Información general

Procedimiento de ajuste de la columna de dirección

Figura 1, Columna de dirección

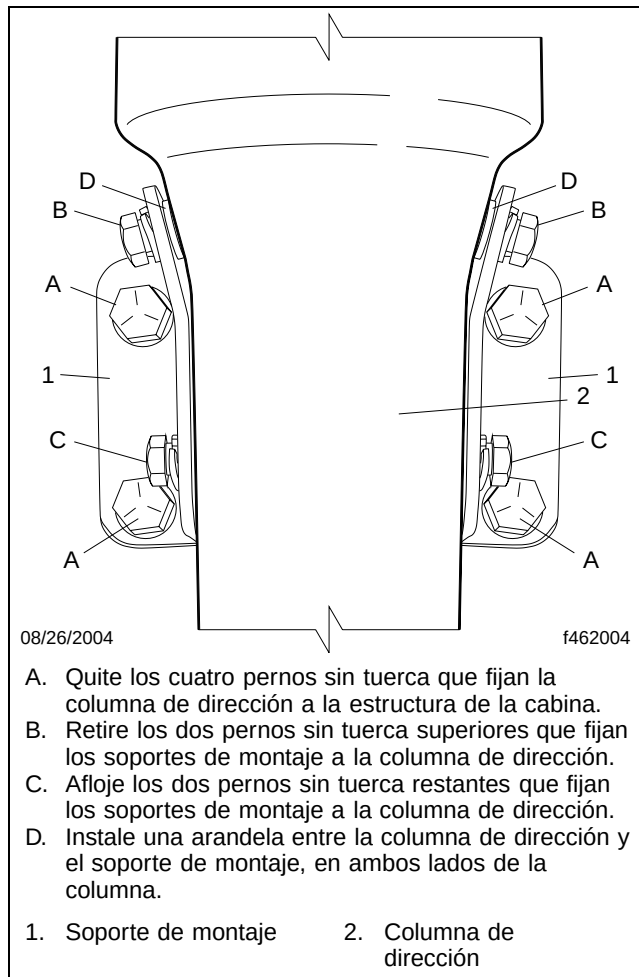
Un mal encajamiento o desalineamiento entre la columna de dirección (Douglas Autotech, número de pieza WWS 38101-3425) y el soporte de montaje de la columna de dirección puede causar juego excesivo en el volante. El juego excesivo se puede eliminar en el punto de pivote de la columna de dirección, agregando arandelas en cada lado de la columna de dirección, entre ésta y su soporte.

Si existe juego excesivo en el volante, siga las instrucciones provistas en "Procedimiento de ajuste de la columna de dirección", utilizando dos arandelas, número de pieza WWS 120394 (3/8 de pulg. x 0.065 de pulgada de grueso) para eliminar el juego excesivo.

1. Ponga los frenos de estacionamiento, apague el motor y bloquee los neumáticos.
2. Retire los cuatro pernos sin tuerca y las arandelas que fijan la columna de dirección a la estructura de la cabina, y descanse la columna de dirección sobre sus rodillas. Vea la **Figura 1**.
3. Retire los dos pernos sin tuerca superiores y las arandelas (los más cercanos al volante de dirección) que sujetan los soportes de montaje a la columna de dirección.
4. Afloje los dos pernos sin tuerca restantes junto con las arandelas que fijan el soporte de montaje a la columna de dirección.
5. Instale una arandela número WWS 120394 (3/8 de pulgada x 0.065 de pulgada de grueso), entre la columna de dirección y el soporte de montaje en cada lado de la columna de dirección, e instale los pernos sin tuerca y las arandelas que se retiraron antes.

Apriete los pernos sin tuerca que sujetan los soportes de montaje a la columna de dirección, a 31 lbf-ft (42 N·m).

6. Levante la columna de dirección y regrésela a su posición, e instale los cuatro pernos sin tuerca y las arandelas que fijan los soportes de montaje a la estructura de la cabina. Apriete los pernos sin tuerca a 28 lbf-ft (38 N·m).
7. Desbloquee los neumáticos.
